Oppdrag **Massedeponi Hårstadmarka**  
Kunde **Ramlo Sandtak AS**  
Notat nr. **Geo-02\_rev01**  
Til **Per Håvard Ramlo** **Ramlo Sandtak AS**

**MASSEDEPONI HÅRSTADMARKA – GEOTEKNISK VURDERING****Bakgrunn og planer for massedeponi**

*Dette er revisjon 01 av notatet. Revisjonen er utført med bakgrunn i kommentar om manglende samsvar og tekniske spørsmål fra uavhengig kontrollør Multiconsult, mottatt i deres 417442-RIG-NOT-001 av 26.6.2015. All tilført tekst i revisjonen er utført i **kursiv**.*

INNHold  
**Situasjonsplan Hårstadmarka**  
 Grunnundersøkelser  
 Profil A  
 Plassering deponi

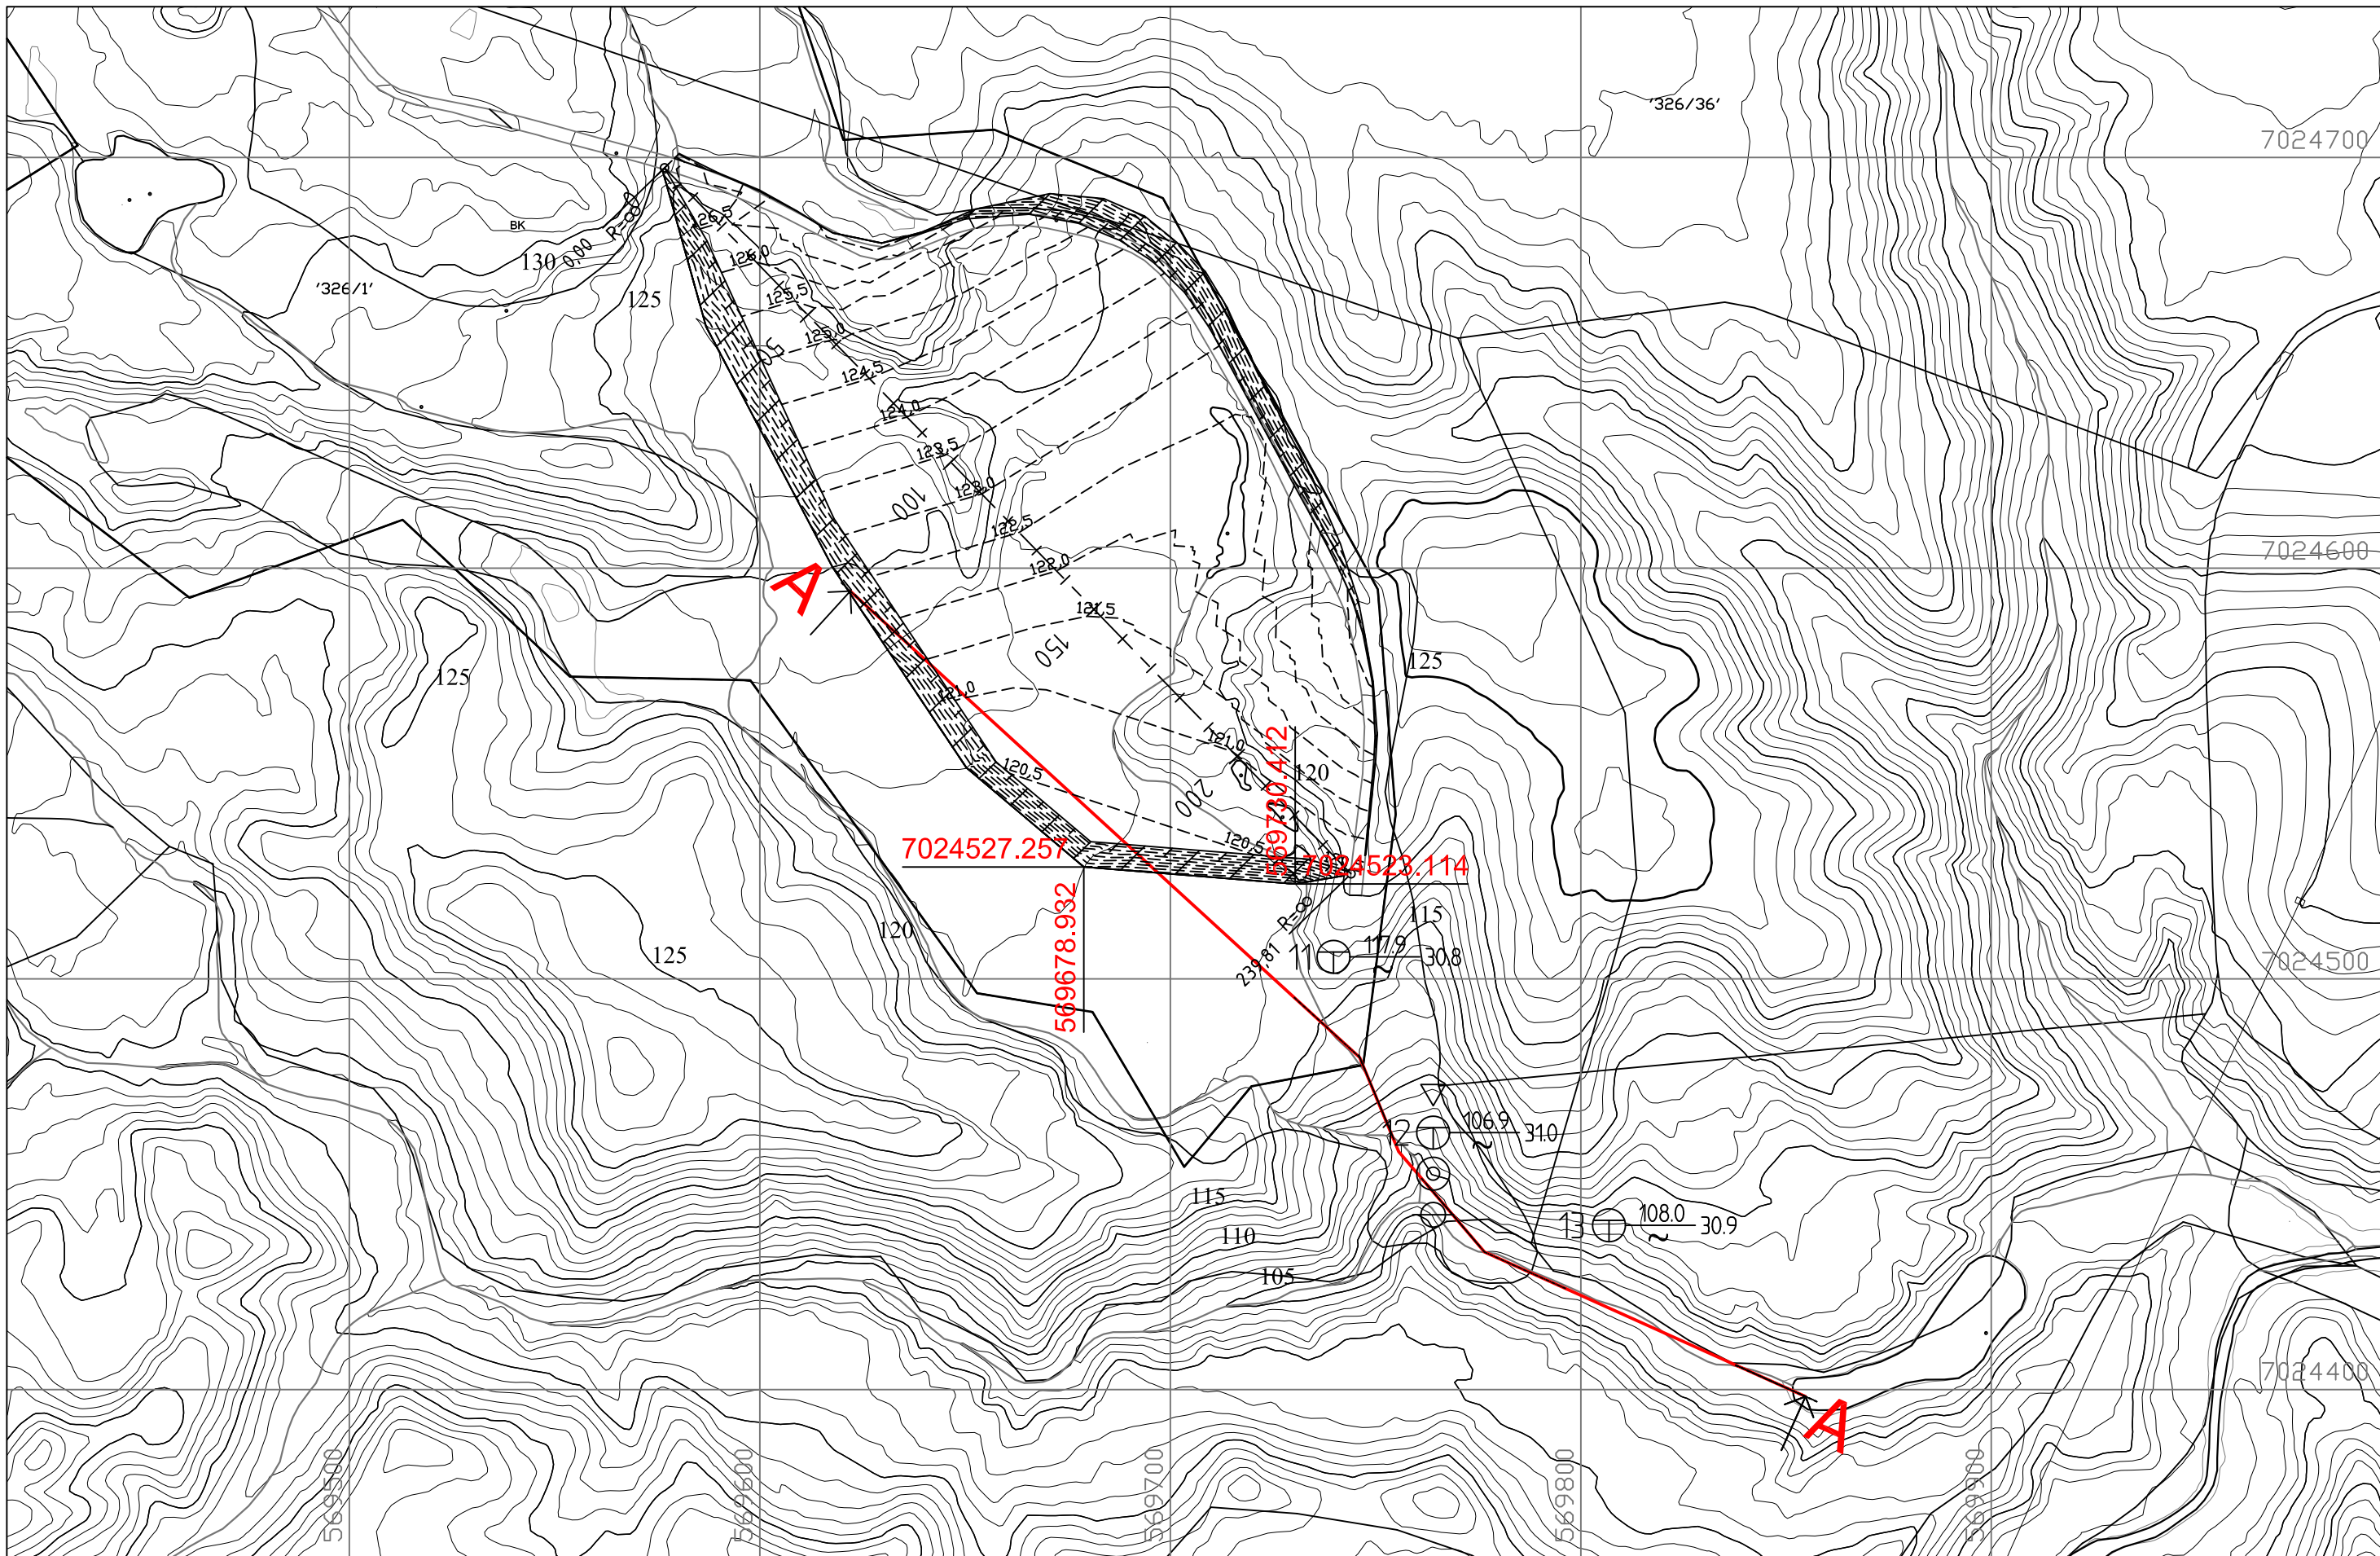
I konklusjonen er det gitt at planlagt fylling ikke skal legges nærmere nedre fyllingskant enn angitt på tegningen. Multiconsult tilrår at det angis en minste avstand enten på tegning eller i teksten.

Vedr plassering av fyllingskant er det angitt koordinater for plassering på revidert situasjonsplan.

01	9.7.2015	Lagt til koordinater for nedre fyllingsbegrensning	MBP	PAW	PAW
00	23.4.2015		MBP	PAW	OMM
REV.	DATO	ENDRING	TEGN	KONTR	GODKJ
TEGNINGSSTATUS			Vedlegg til notat

INNHOOLD  
**Stabilitetsberegning profil A**  
 Dagens situasjon  
 Totalspenningsanalyse - ADP  
 Effektivspenningsanalyse

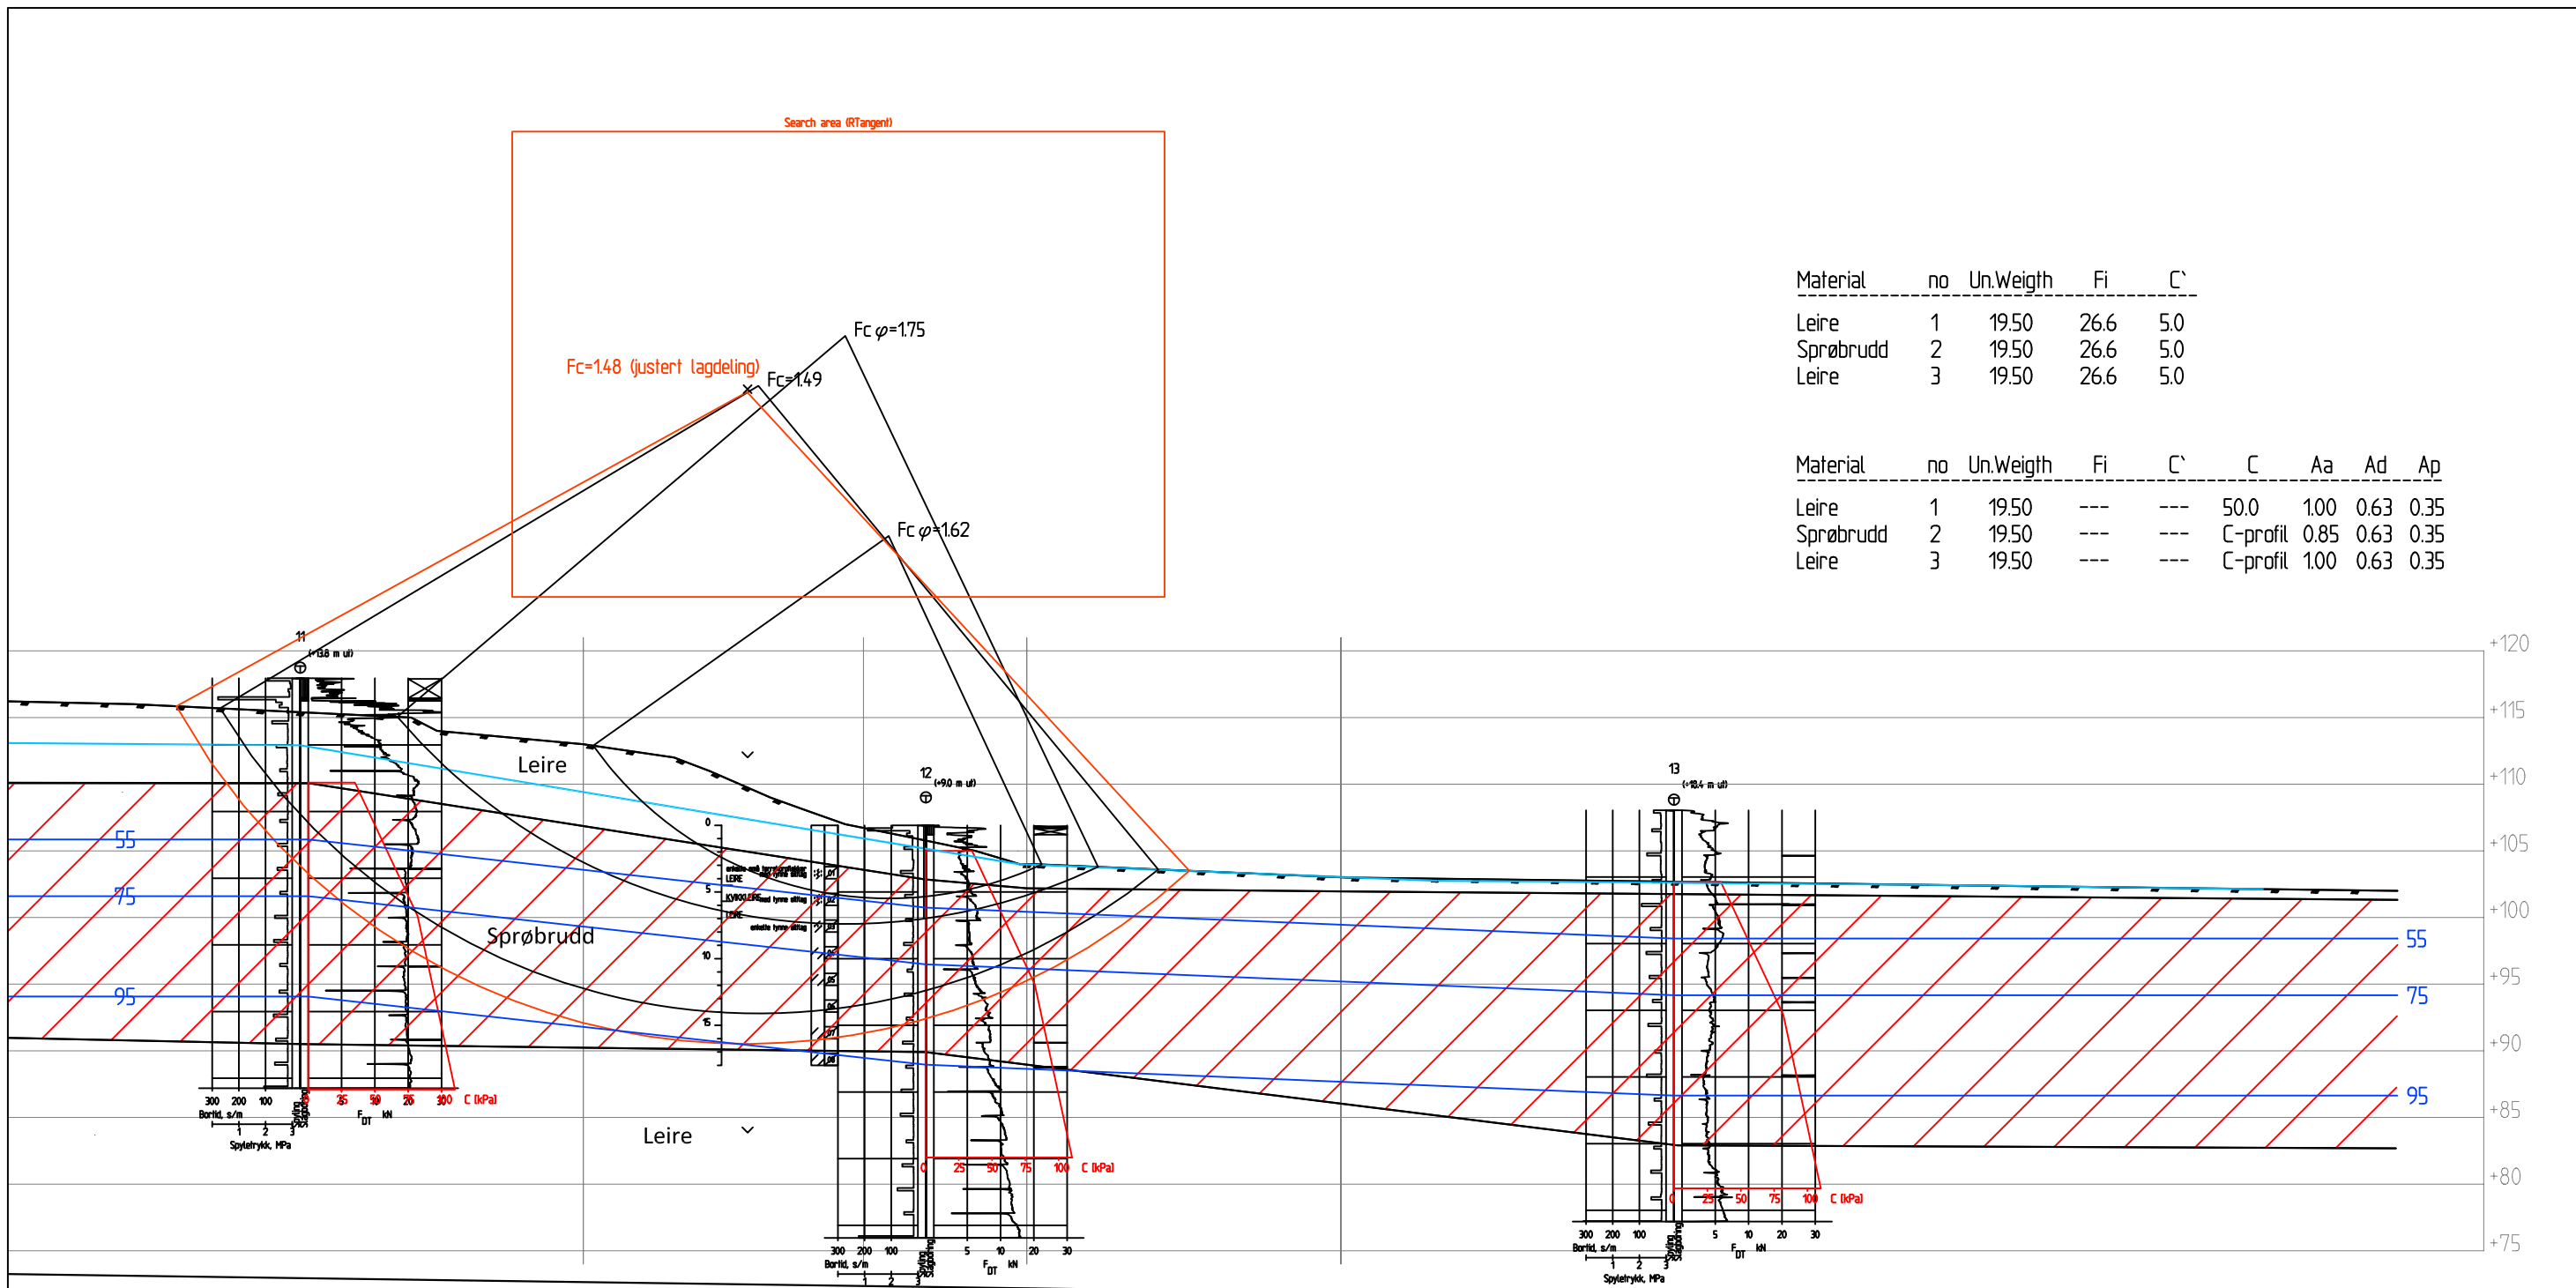
I borpunkt 12 er det tolket at de sensitive/kvikke massene har mektighet på ca. 10m, og avsluttes ca. 13 m under terreng. Ut i fra lagdelingen i nærliggende borpunkt og terrengformasjon, ser det ut som de sensitive/kvikke massene går til minst 16-17m under terreng. Multiconsult tilrår at lagdelingen økes til 17 m under terreng.

Søkeområdet for kritiske skjærflater vises ikke. Søkeområdet bør ikke være for stort og senterpunktet sentrert. Multiconsult forutsetter at dette har blitt tatt hensyn til.

Multiconsult er usikker på om interpolering mellom c-profil og interaksjon med lag satt med konstant styrke blir som tiltenkt. MC forutsetter at dette blir kontrollert f.eks. ved opptegning av iso-linjer for udrenert skjærfasthet.

Lagdeling i punkt 12 er vurdert ut fra opptatte prøver som viser sprøbruddmateriale ned til ca 14 m under terreng. Vi har justert lagdelingen iht kommentar fra MC, slik at sprøbruddmaterialet nå strekker seg til 17 m under terreng i punkt 12.

Det er benyttet flere ulike søkeområder under utførelse av beregningene. Søkeområdene er plassert slik at skjærflatene har sirkelsentrum omtrent i senter av søkeområdene. For å få en mer oversiktlig tegning var det valgt å ikke plote søkeområdene. Søkeområde for revidert beregning er vist i reviderte beregningstegninger.

Interpolering mellom c-profilene er kontrollert ved fremstilling av iso-linjer i beregningsfil, samt ved funksjonen «value» i GS Stabilitet. Kontrollen viser en interpolering mellom profilene som samsvarer med ønsket/tolket skjærfasthet. Iso-linjer er vist i revidert beregning for dagens situasjon.

01	8.7.2015	Justert lagdeling, iso-linjer lagt til	MBP	PAW	PAW
00	23.4.2015		MBP	PAW	OMM
REV.	DATO	ENDRING	TEGN	KONTR	GODKJ
TEGNINGSSTATUS <b>Vedlegg til notat</b>
